INFORME SOBRE EL PROYECTO DE ORDEN POR LA QUE SE CREA UN MERCADO DE CAPACIDAD EN EL SISTEMA ELÉCTRICO ESPAÑOL

Expediente Nº: IPN/CNMC/011/21

En Madrid, a 22 de julio de 2021

Gráfico 1. Relación de precios de las distintas metodologías consideradas

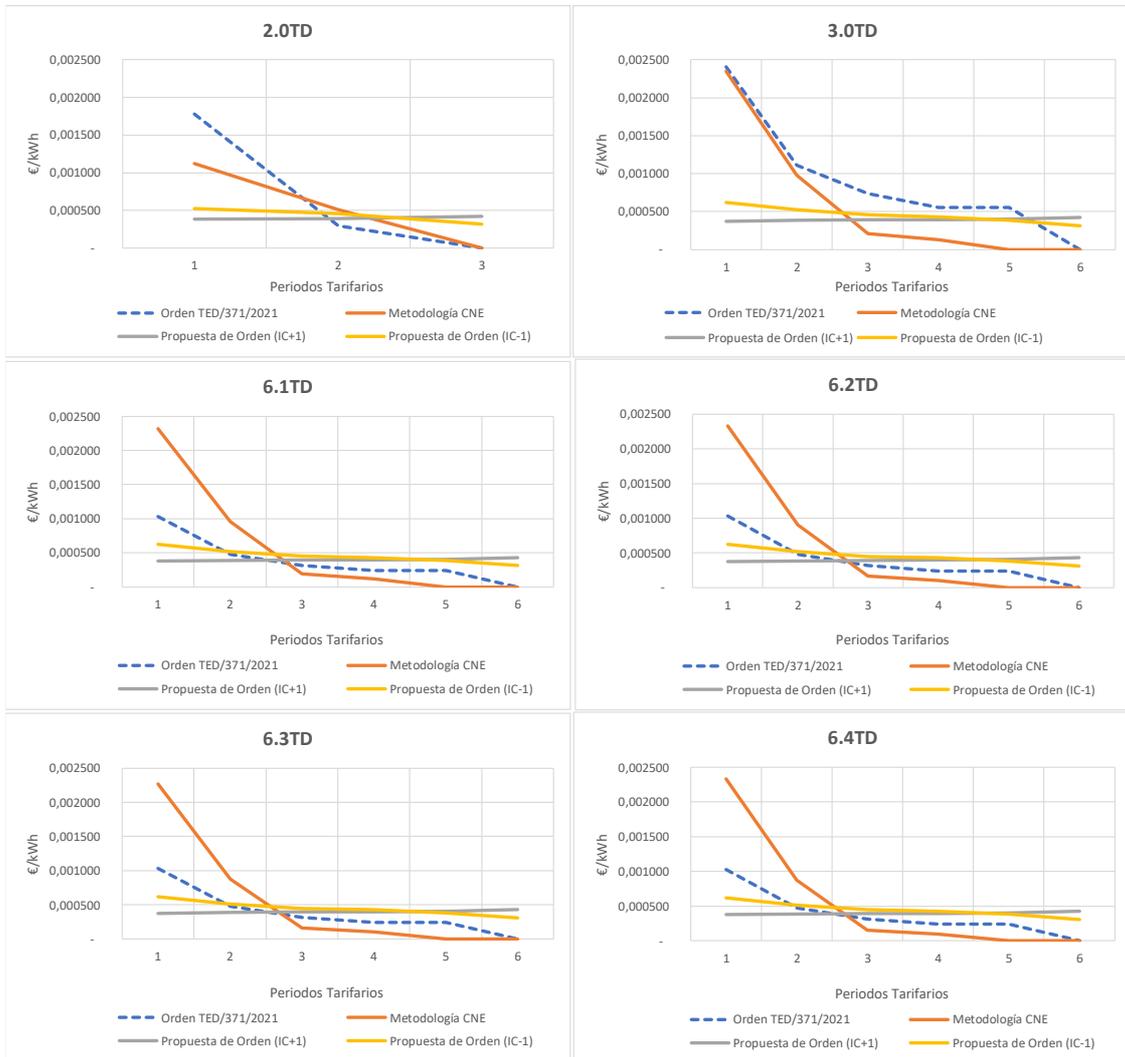
En relación con el criterio de asignación, el margen de cobertura se establecía como IC-1 en la metodología exCNE, siendo IC el índice de cobertura de la demanda y, como IC+1 en el Proyecto. Dada la similitud con la propuesta de la metodología de la exCNE, este cambio puede deberse a una errata o a que se busque la obtención de precios más planos.

Asimismo, cabe señalar que la discriminación de precios por periodos horarios que resulta de la metodología del Proyecto es inferior a la de los precios unitarios para la financiación de los pagos por capacidad vigentes y también inferior a la que resulta de la metodología de la exCNE y también inferior a la que resulta de considerar todas las horas del año y el margen de cobertura (IC-1) (véase Gráfico 1).
